改善箇所説明図

改善の内容

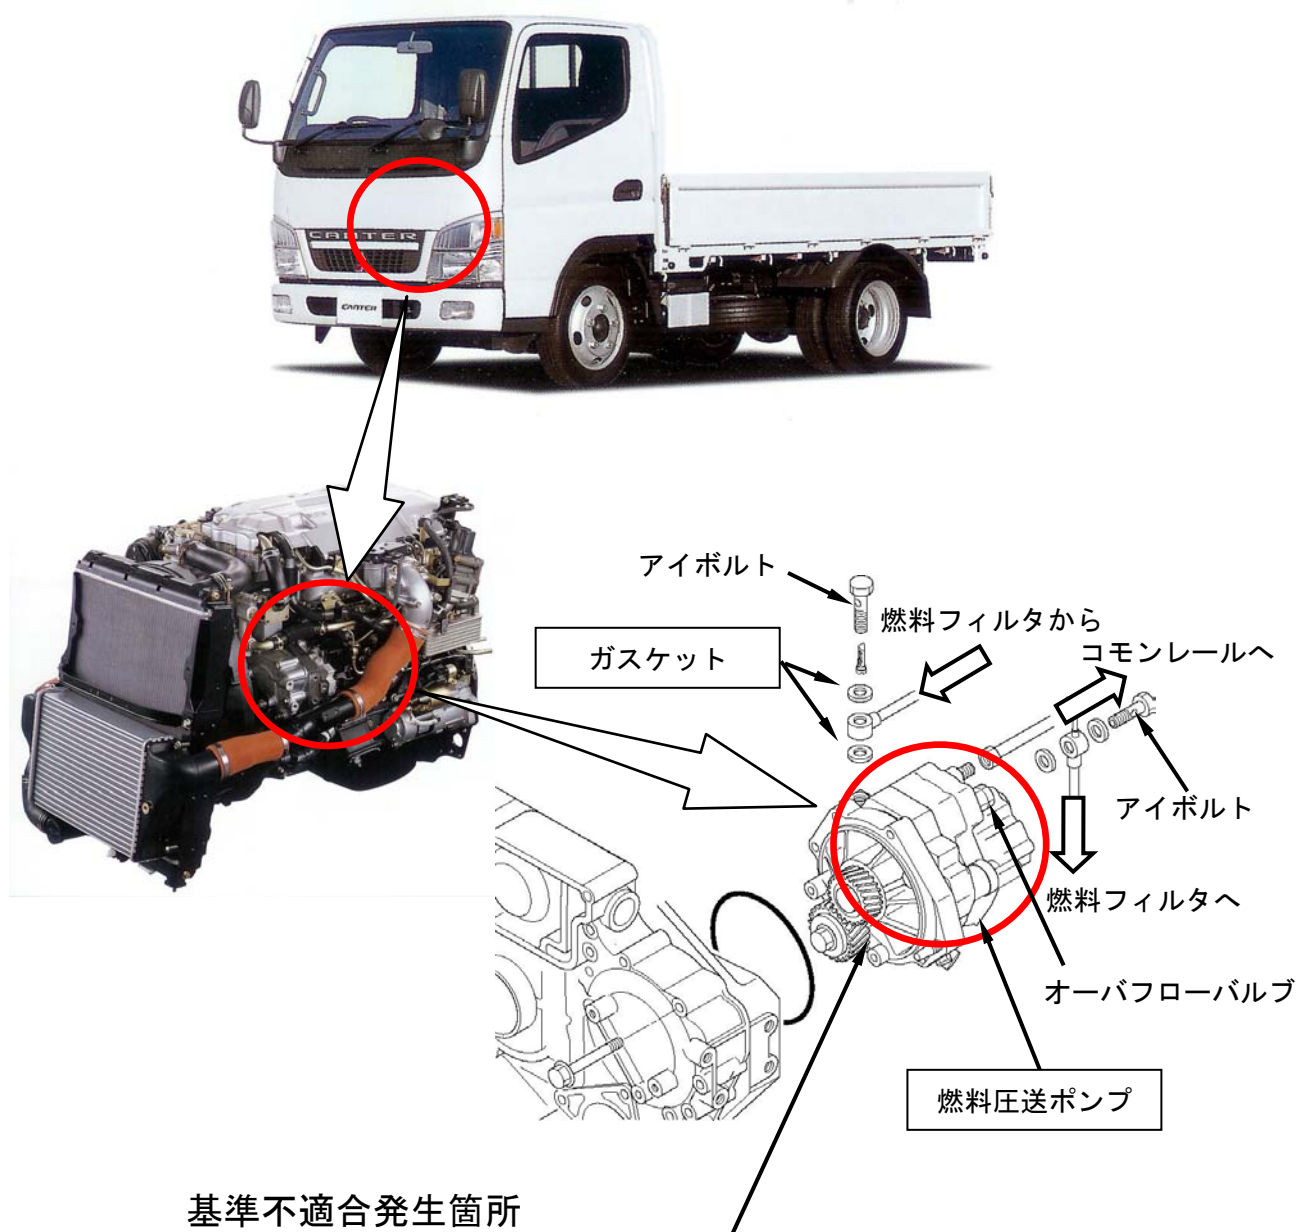
蓄圧式燃料噴射システムの燃料圧送ポンプにおいて、製造時等の組立工程における清浄度の管理が不適切なため、当該ポンプのオーバーフローバルブ内に異物が詰まるものがある。そのため、低温時に使用すると、燃料リターン配管から空気を吸い込み、燃料圧送ポンプへの燃料供給が停止するため、エンジンが停止、再始動不能に至るおそれがある。

全車両、燃料圧送ポンプのリターン燃料流量を点検し、規定値以下の場合は燃料圧送ポンプを新品と交換する。

注：□ は、交換部品を示す。
